令和7年度 大津市公共施設バリアフリーチェック実施概要

大津市公共施設バリアフリーチェック結果
～大津市立障害者福祉センター～

大津市公共施設バリアフリーチェック結果
～大津市立逢坂市民センター・大津駅前公園～

<トイレ使用中ランプ>

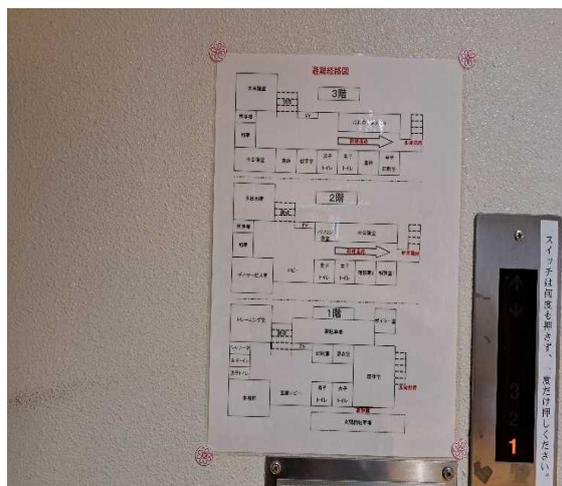
- トイレ内の電気を点けないと点灯しない。

- 照明ボタン上部に説明文を設置した。

<センター内動線>

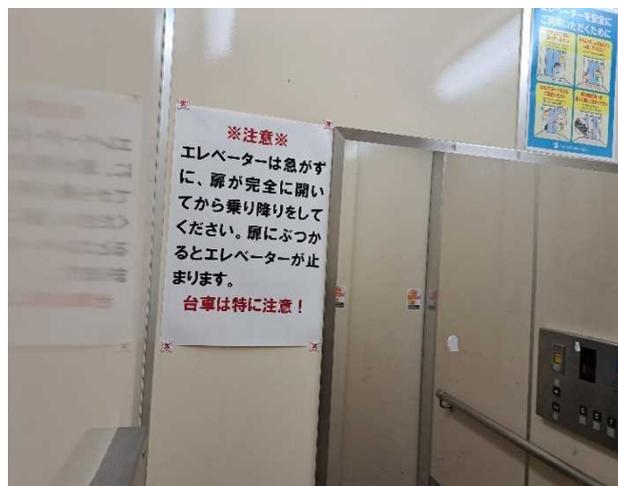
- 非常時の避難経路を明確に示して欲しい。

- 各階に避難経路を掲示した。

<トイレ>

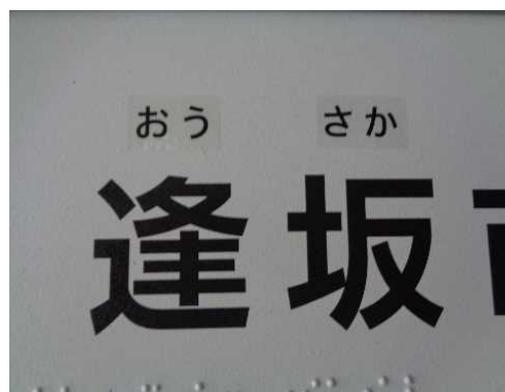
- 荷物台が車椅子の移動の妨げになっている。

- 荷物台の位置を変更した。

<入口案内板>

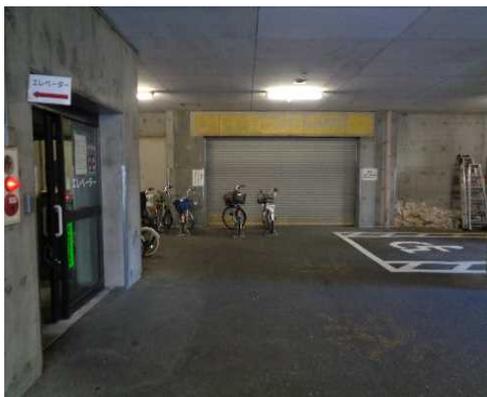
- 表示をルビ付きで表示して欲しい。

- ルビを打った。

<地下駐車場>

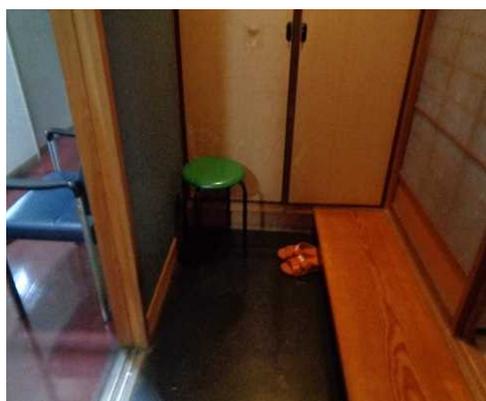
- 身障者駐車区域に自転車が停めてあり、バック駐車出来ない。

- 駐車スペース前方の自転車置き場に注意書きを設置した。

<一階和室>

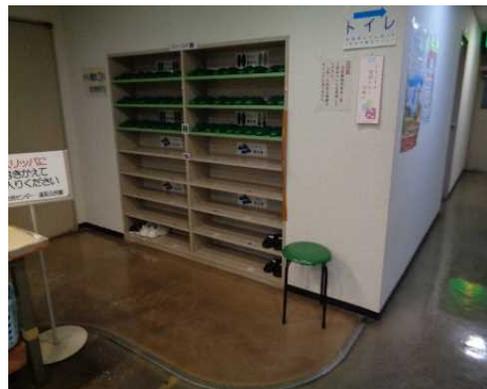
- 靴を着脱する椅子を置いて欲しい。

- イスを配置した。

<トイレ表示>

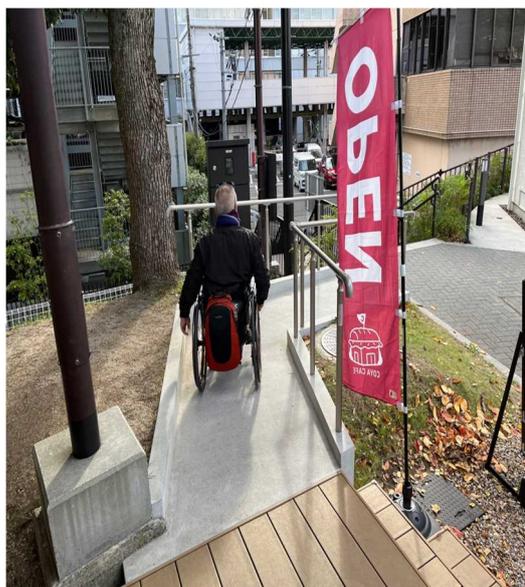
- トイレドアの幅が狭く感じてしまう。
- 入口部分のみ屋根があるが、アプローチにも屋根をつけてもらえると助かる。

<歩道の階段②>

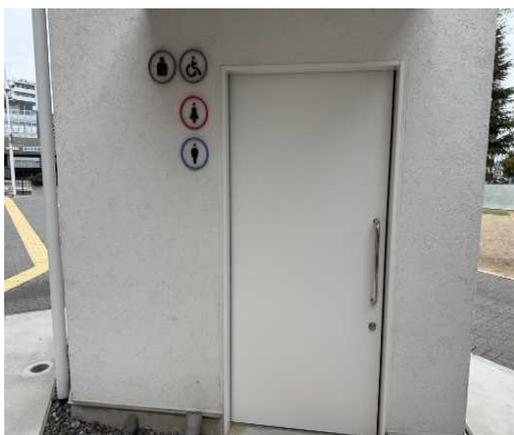
- 道が下り傾斜のため、急には止まれず転落の恐れがある。標示が欲しい。

<歩道>

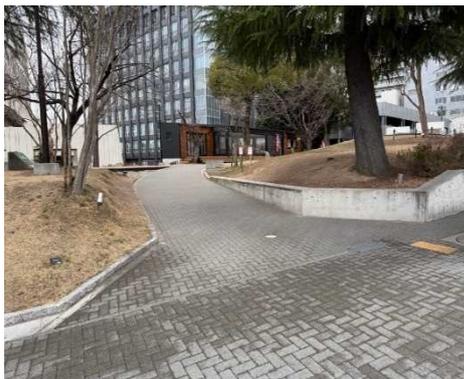
- 歩道の階段は近くに寄らないと分からず、転落しそう。

- 道路・河川管理課へ対応を依頼した。
